Dodatno gradivo II

za 23. redno sejo Občinskega sveta Občine Vrhnika,

ZADEVA: Dodatno gradivo II za 23. redno sejo Občinskega sveta Občine Vrhnika

NAČRT ODSTRANITVE OBJEKTOV

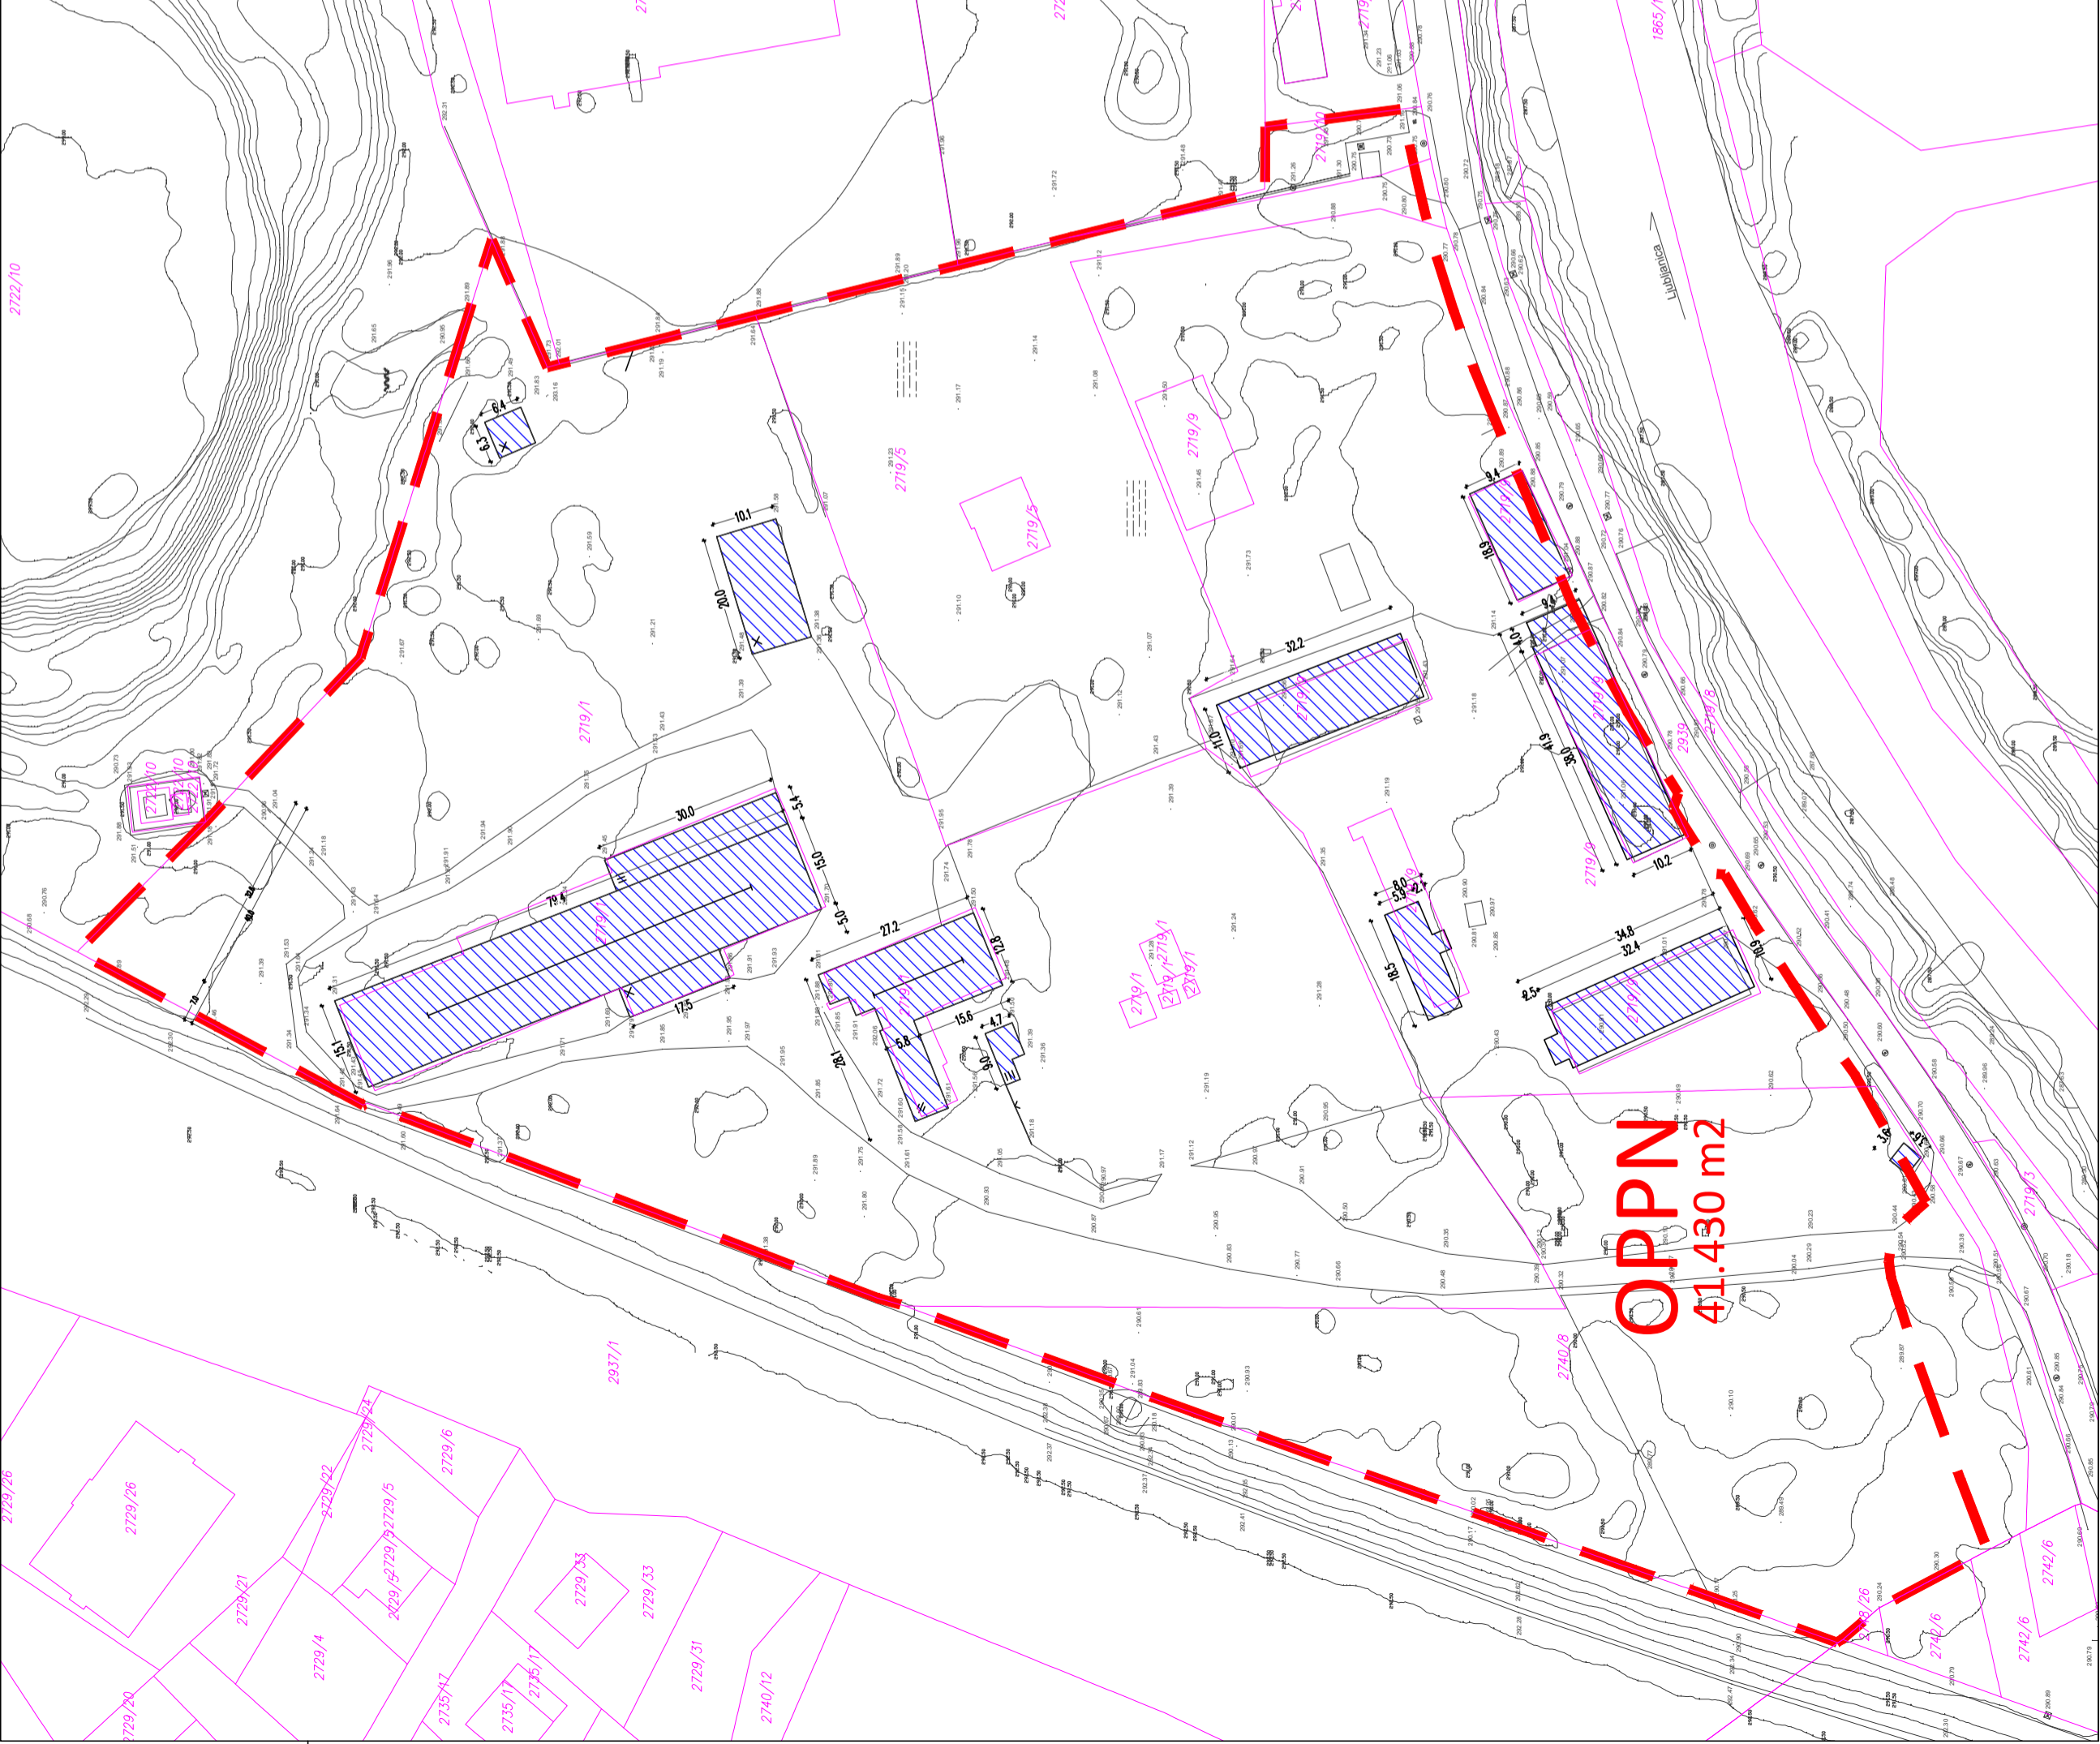
Predlagani Odlok o občinskem podrobnem prostorskem načrtu za industrijsko cono Tojnice 1, v 14. členu opredeljuje objekte, predvidene za odstranitev in v točki 3 navaja objekte, ki so predvideni za rušenje kar naj bi bilo razvidno iz grafičnega načrta št. 4.6. »Načrt odstranitve objektov«, katerega ni v gradivu.

Kako je z rušenjem objekta v katerem živita ti dve družini?

Kako je poskrbljeno za reševanje stanovanjskega problema teh dveh družin?

Občinski podrobni prostorski načrt opredeljuje tudi rušitev obstoječih objektov v katerih so sedaj nekateri poslovni subjekti in objektov kjer sedaj stalno živijo ljudje.

Vsa zemljišča in vsi objekti so v privatni lasti investitorja in pobudnika priprave OPPN. Odstranitev teh objektov je tudi zahteva lastnika objektov in zemljišč. Kako se bo dogovoril z najemniki ali uporabniki objektov mi s prostorskim aktom ne urejamo, ker to ni predmet OPPN.

O tej zadevi smo se pogovarjali tudi z lastnikom, ki pa je mnenja, da morajo stanovalci žal zapustiti objekt, ker ga želijo odstraniti. Vse kar je v tem primeru možno da Občina Vrhnika naredi, smo naredili s tem, da smo predlagano pozidavo in faznost izvajanja izgradnje objektov tako prilagodili, da je v prvi fazi potrebno zgraditi vse protipoplavne ukrepe ob Ljubljani, cestno povezavo čez most čez Ljubljano, zgraditi vso infrastrukturo v samem območju OPPN Tojnice 1 (cesto, komunalno in energetska infrastrukturo) in šele nato je možno objekt, kjer sedaj prebivajo ljudje odstraniti z gradbenim dovoljenjem za rušenje. Vsa navedena dela (seveda s projektiranjem, pridobivanjem ustreznih dovoljenj, izvedbo vseh del,...) so možna brez predhodne odstranitve objekta, kjer bivajo ljudje izvede vsa ta navedena dela pred rušenjem objekta (izvedba prve faze OPPNja) bo dovolj časa, da se stanovalci preselijo iz objekta.

V prilozi je del Grafičnega dela OPPN - karta 4.6 rušitve.
